# ÚZEMNÍ PLÁN MĚSTA BRNA

Textová část Odůvodnění

Kapitola 18 Rozhodnutí o námitkách (včetně odůvodnění)

Souhrn podání SP9 *(bez osobních údajů)*

# NPP STRÁNSKÁ SKÁLA

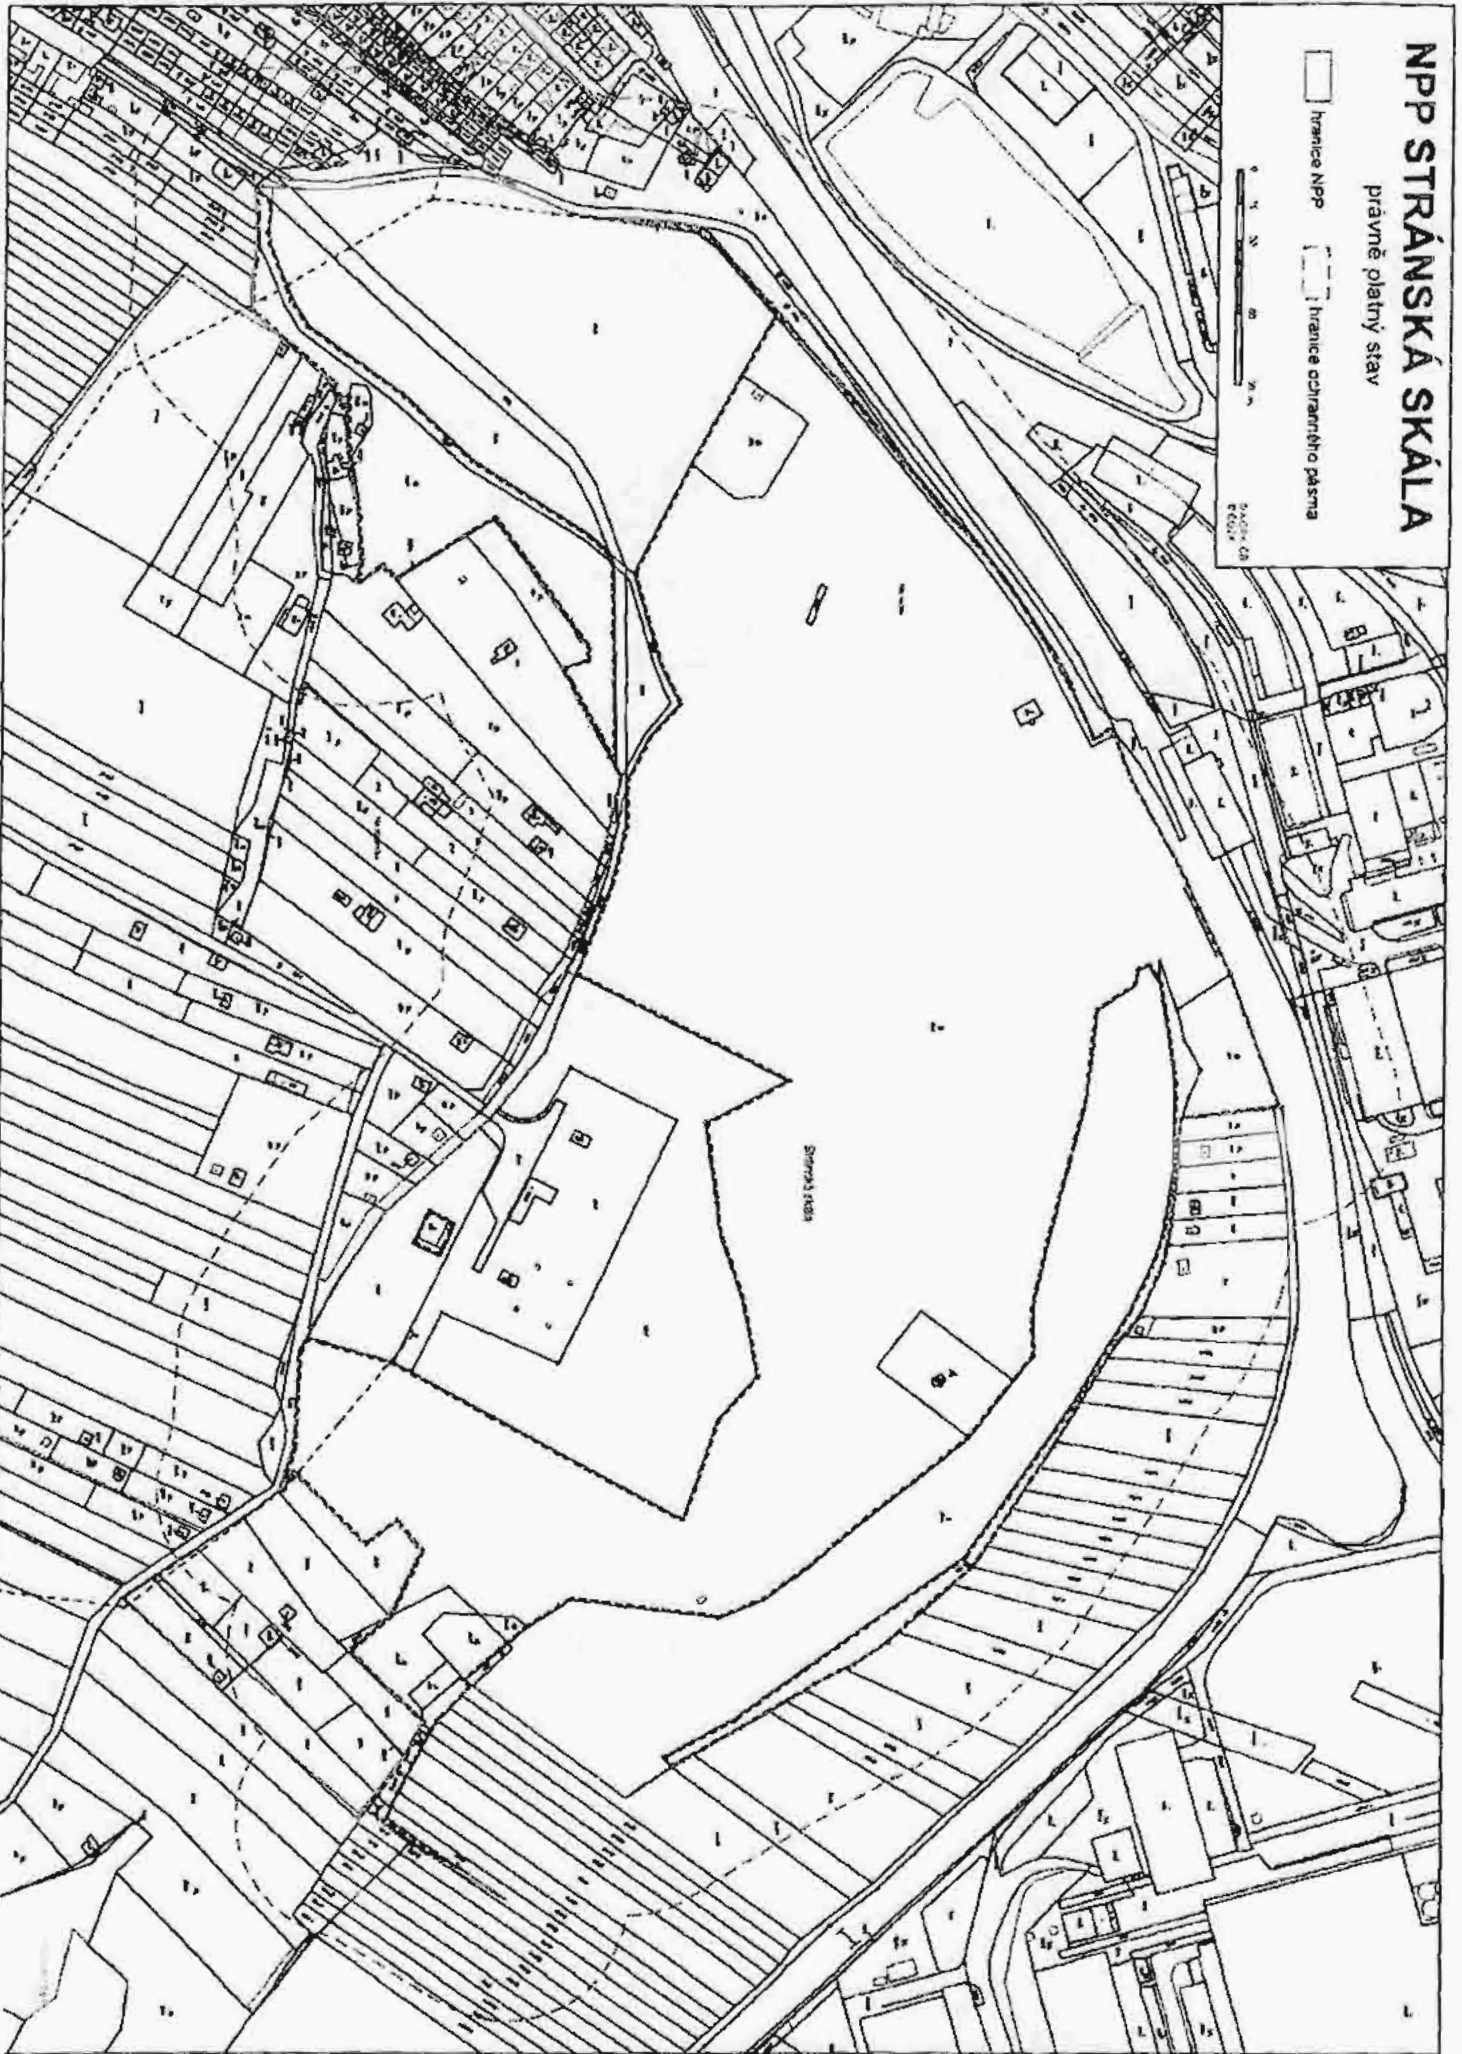
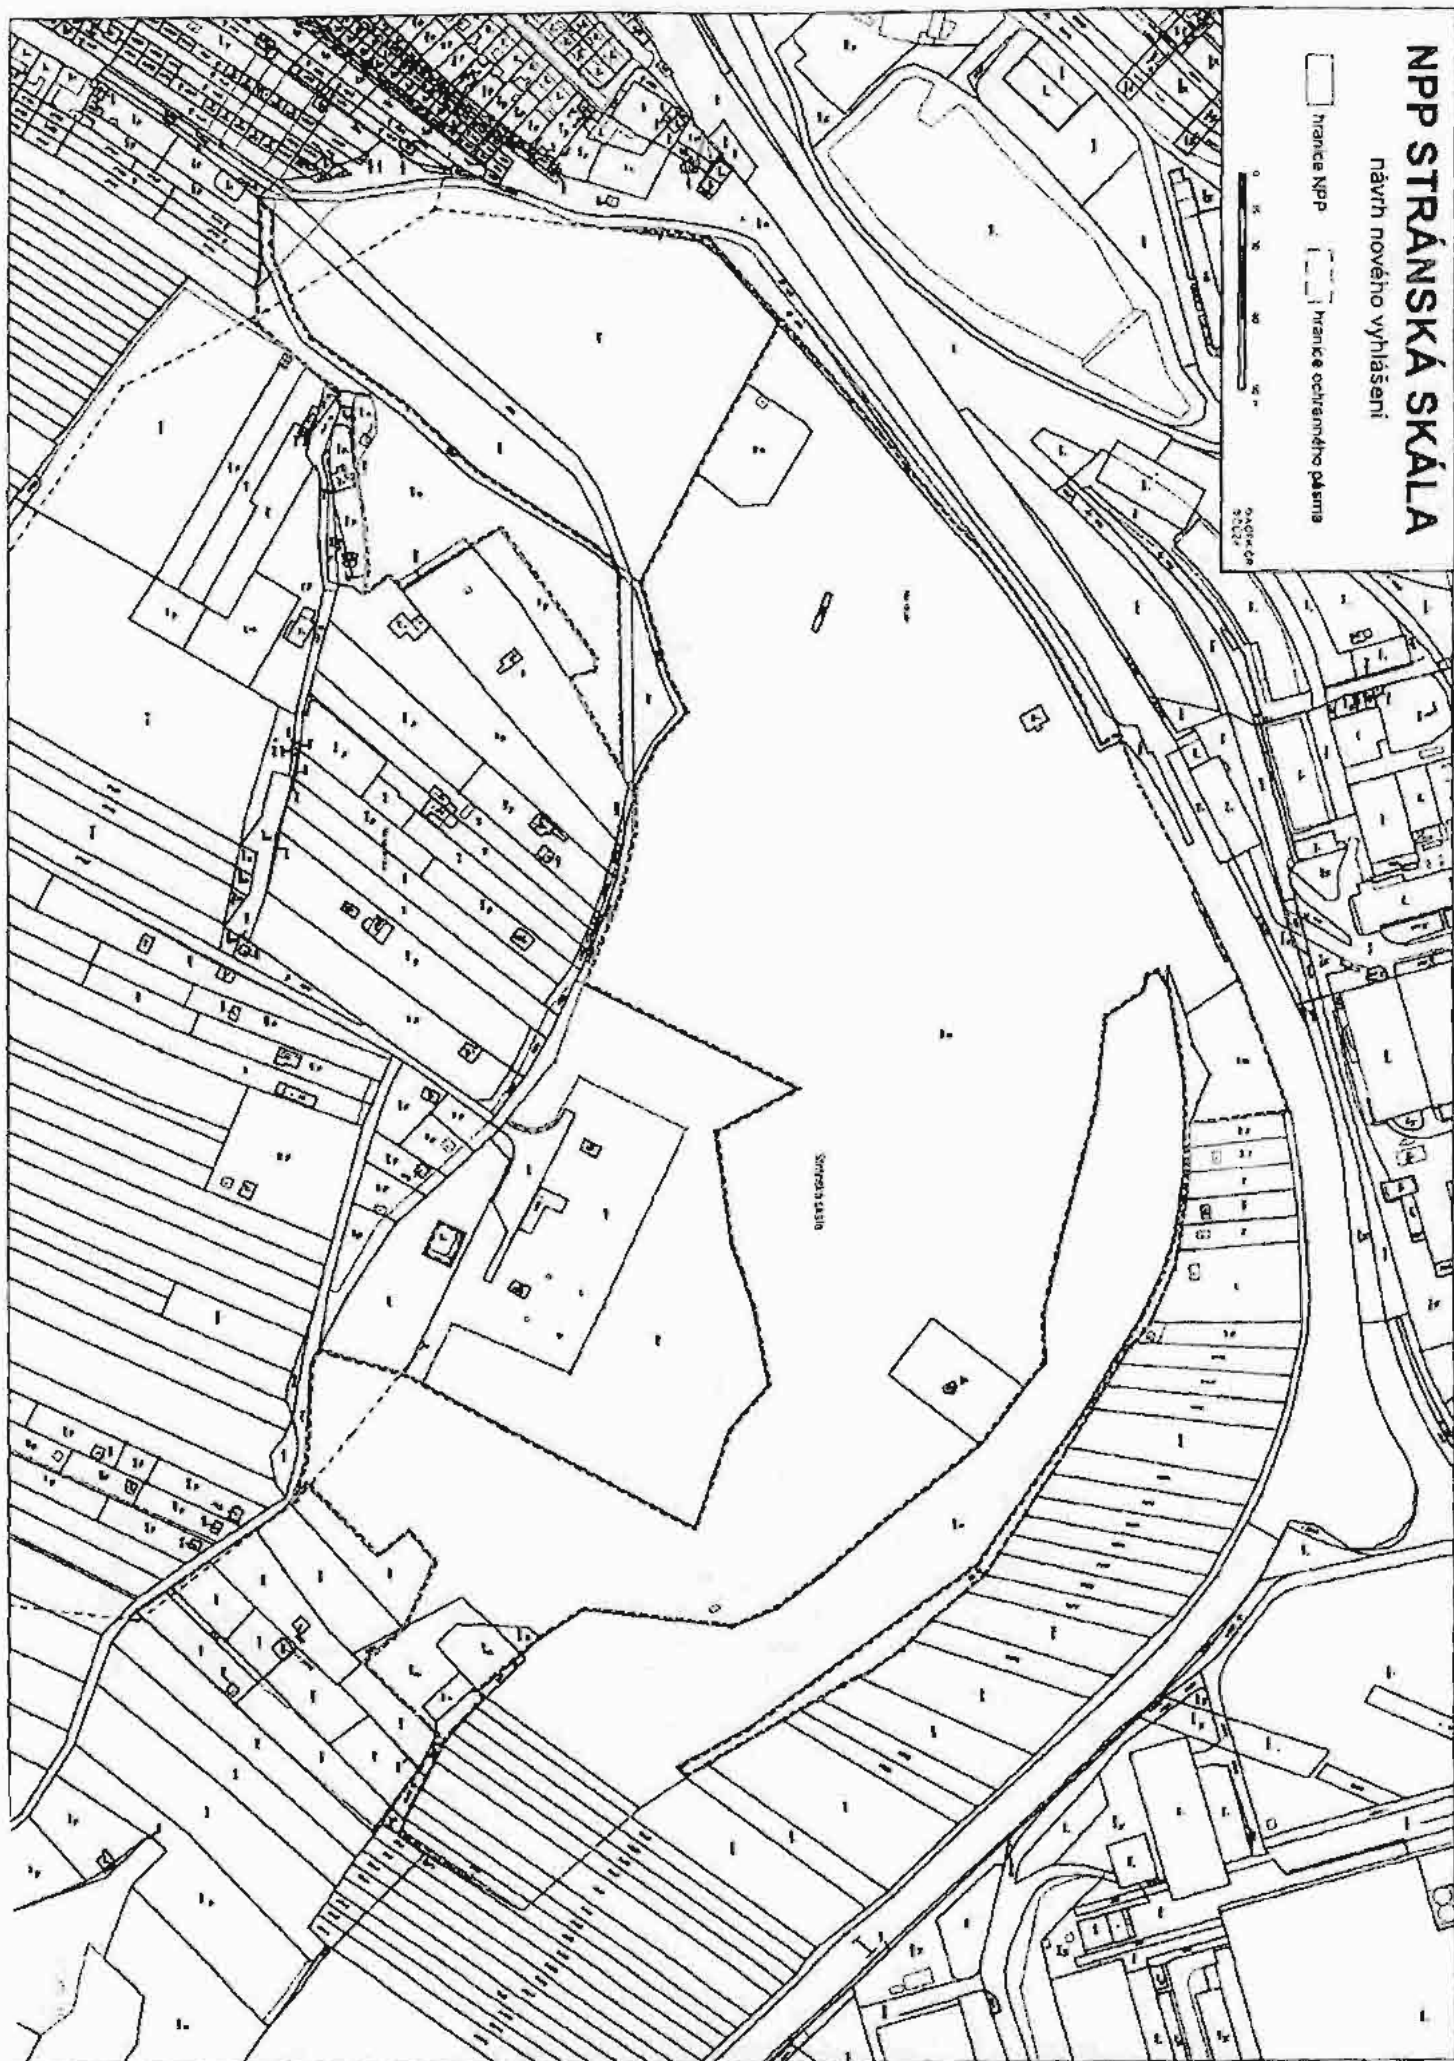
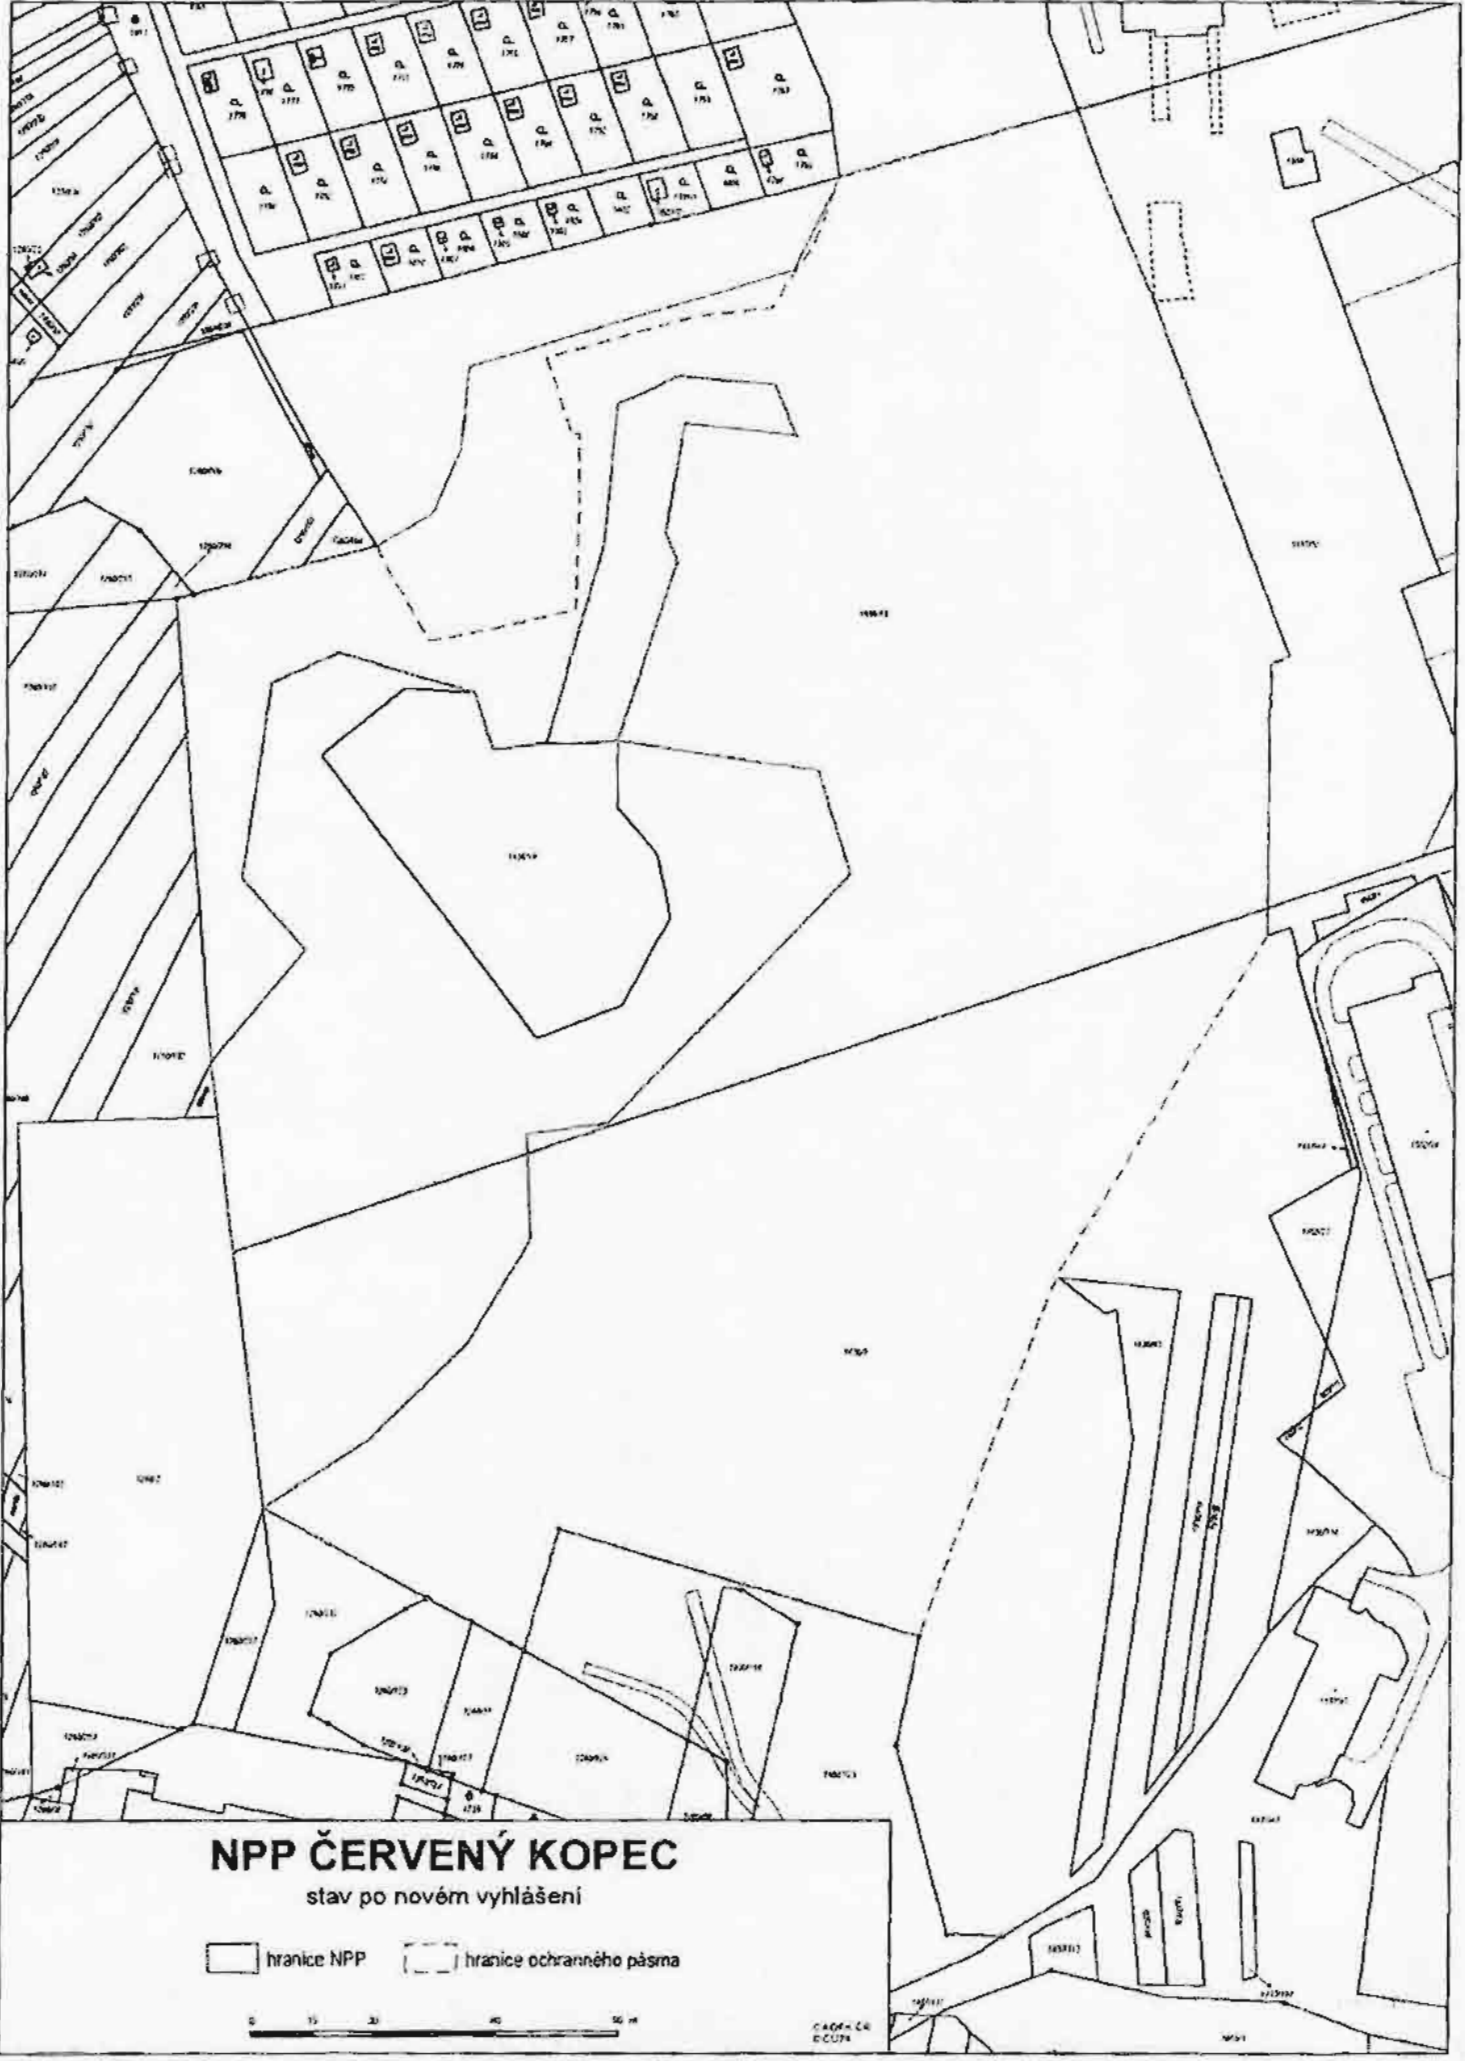
- zakreslení i nových hranic přehlašované NPP a jejího ochranného pásma
- vyřazení plochy NPP a jejího ochranného pásma (dle nového návrhu) ze zastavitelného území uvedeného ve všech 3 variantách výkresu základního členění do území

Přílohy: mapové zákresy s vyznačením stávajícího stavu a návrhu přehlášení NPP Stránská skála a NPP červený kopec
